Parc solaire photovoltaïque de Montreuil sur Loir

**Mémoire en réponse à la demande de compléments au dossier
n°005312/KK P**

Soleil du Midi Développement a déposé le 5 septembre 2025 une demande d'examen au cas par cas pour un projet de construction d'une centrale photovoltaïque au sol et ses équipements annexes, d'une puissance de 999 kWc, situé au lieu-dit Chandoiseau, à Montreuil sur Loir (49140). Cette demande a été enregistrée sous le numéro 005312/KK P.

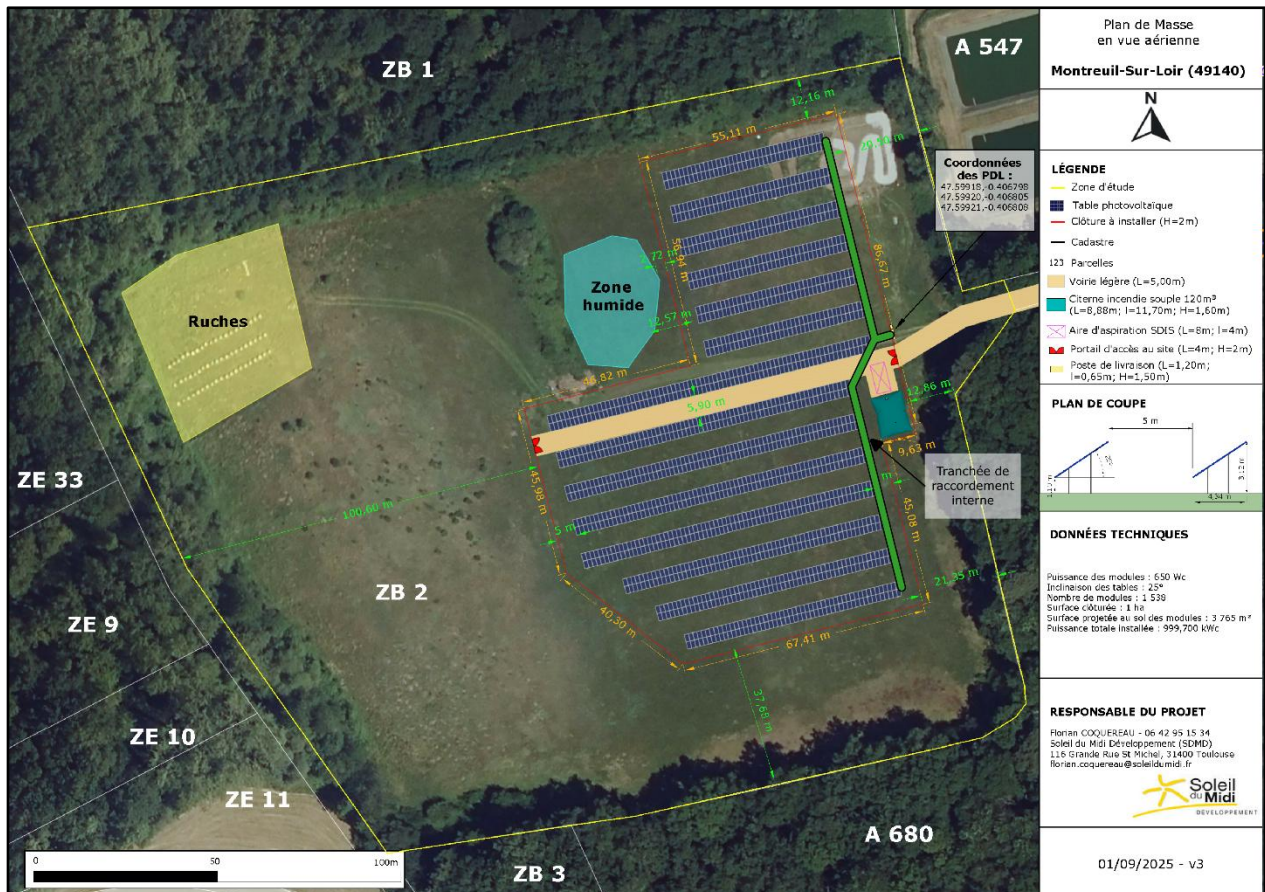
- *Merci de préciser les dimensions des panneaux, ainsi que la surface et puissance unitaires.*

Les modules seront installés sur structures en acier galvanisé fixées sur pieux battus, avec une inclinaison de l'ordre de 25° et une hauteur maximale de 3,12 m.

Ils auront chacun, selon les constructeurs, une puissance d'environ 650Wc et des dimensions d'environ 2,4 m x 1,3 m pour un poids d'environ 38 kg.

Tracé prévisionnel de
raccordement au réseau
public HTA

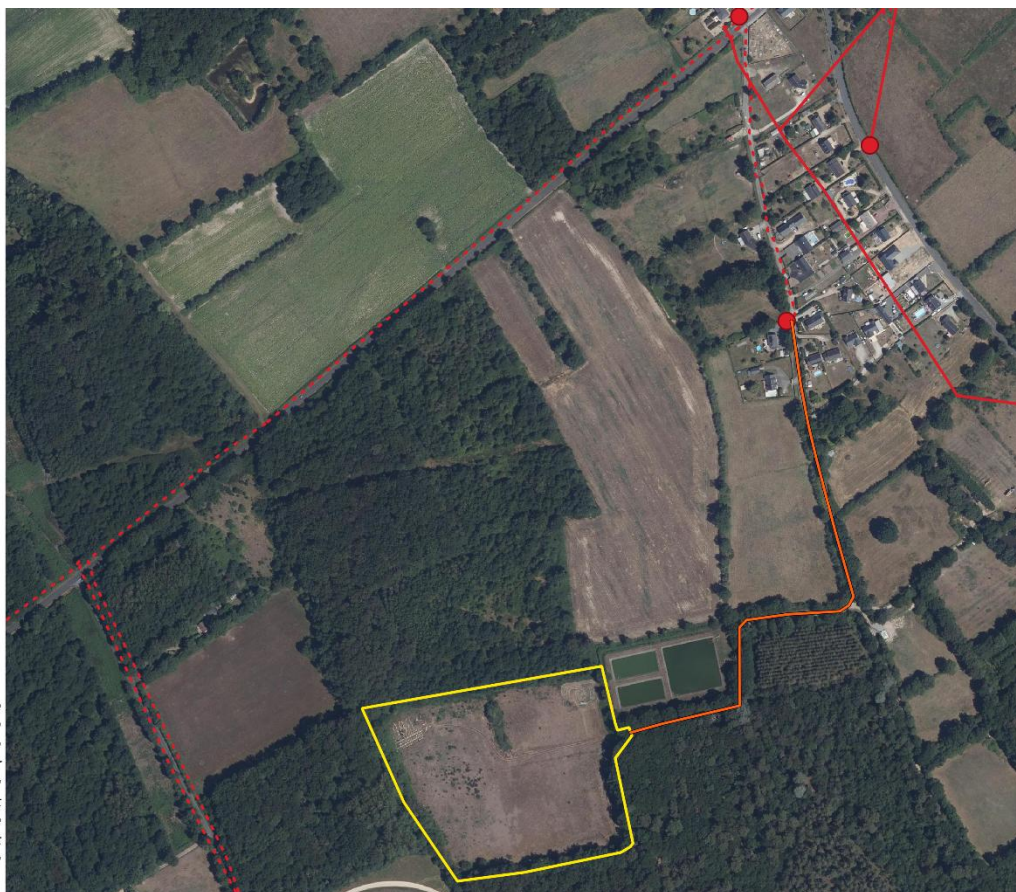
• Préciser sur les plans les raccordements internes prévus ainsi que la localisation prévisionnelle du raccordement externe. Le raccordement externe est en effet constitutif de votre projet et ne peut pas être dissocié de celui-ci aux termes de l'article L.122-1 du Code de l'Environnement².

Le raccordement externe est prévu selon le schéma suivant :

Ceci est un tracé prévisionnel de raccordement, le gestionnaire du réseau Enedis décidera de la solution la plus appropriée pour raccorder le parc solaire au réseau public de transport d'électricité. Le poste de transformation déjà présent pourrait être remplacé par un autre de plus grande capacité.

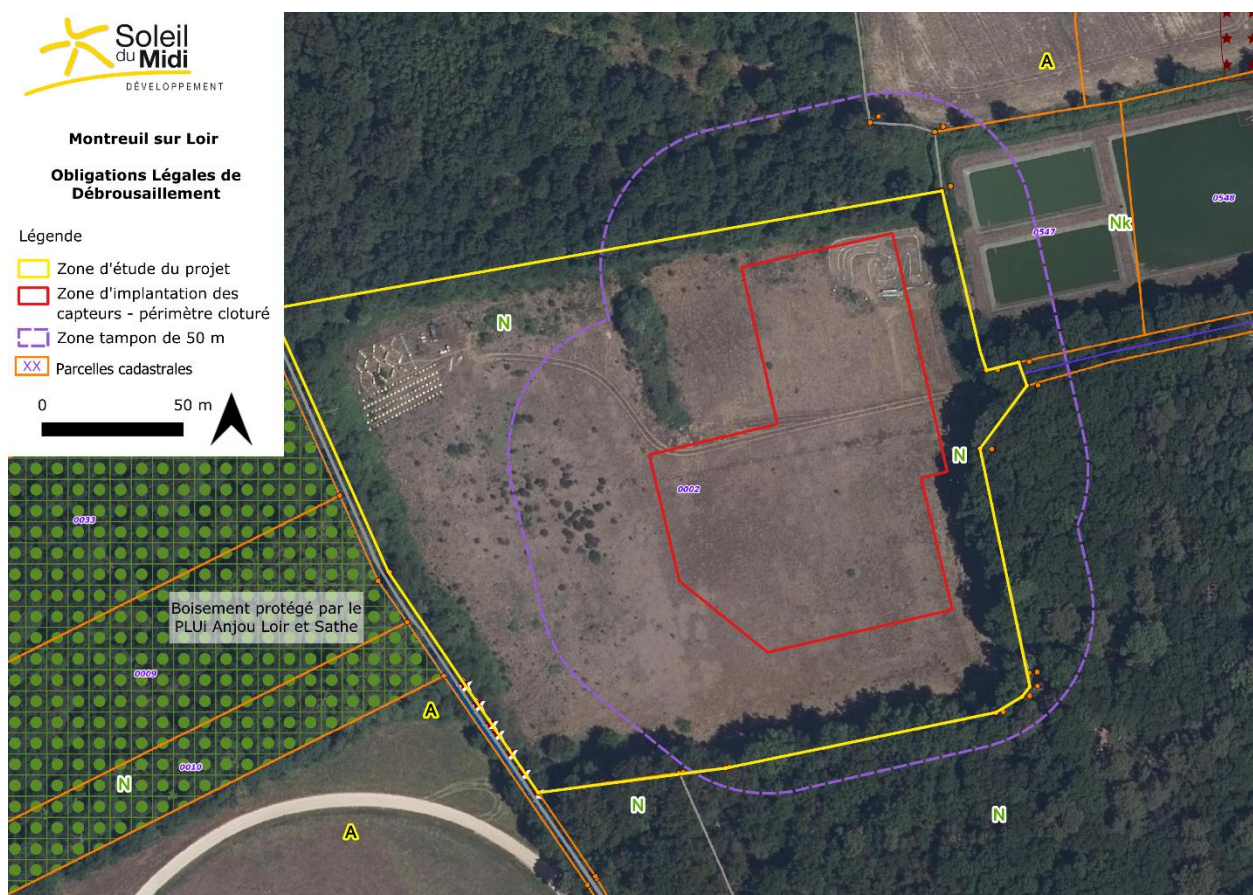
• *Afin d'appuyer l'absence d'impact significatif sur le ruissellement de l'eau, merci de préciser l'espacement entre chaque panneau ainsi que leur implantation. Indiquer également l'impact de la voirie interne sur le ruissellement (particulièrement en indiquant la nature des matériaux).*

L'espacement prévu entre les panneaux est d'environ 2cm, de sorte à laisser un écoulement le plus naturel possible de l'eau. L'espacement entre chaque panneau permet un ruissellement et, par conséquent, une imperméabilisation des sols négligeable.

Le terrain étant suffisamment plat et compact pour accueillir les véhicules d'entretien ou ceux du SDIS il n'y aura pas d'aménagement spécifique pour la piste de circulation interne. Il n'est pas prévu de décaissement, pose de géotextile ou remblai compacté. L'impact de la voirie sur l'infiltration de l'eau sera donc nul.
